改善箇所説明図

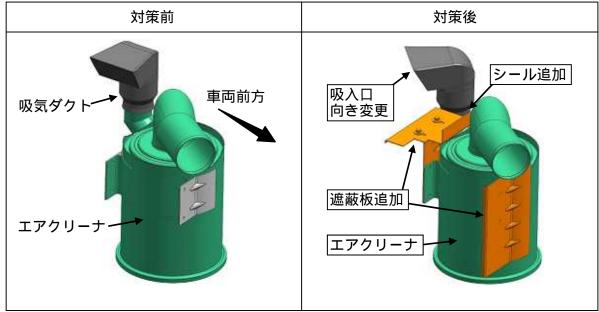
乗降性改善のためステップの奥行きを広くしたダブルキャブを搭載したトラックにおいて、吸気ダクトの吸入口への遮水性能が不足しているため、水溜り路・冠水路等を走行すると、当該吸入口より水が浸入することがある。そのため、エンジン内部に水が浸入し、最悪の場合、エンジンが停止するおそれがある。

全車両、吸気ダクトの吸入口の向きを変更し、吸気ダクトとエアクリーナの結合部 にシールを追加するとともに、遮蔽板を追加したエアクリーナに交換する。

識別: エアクリーナのラベルに黄色シールを貼付する。
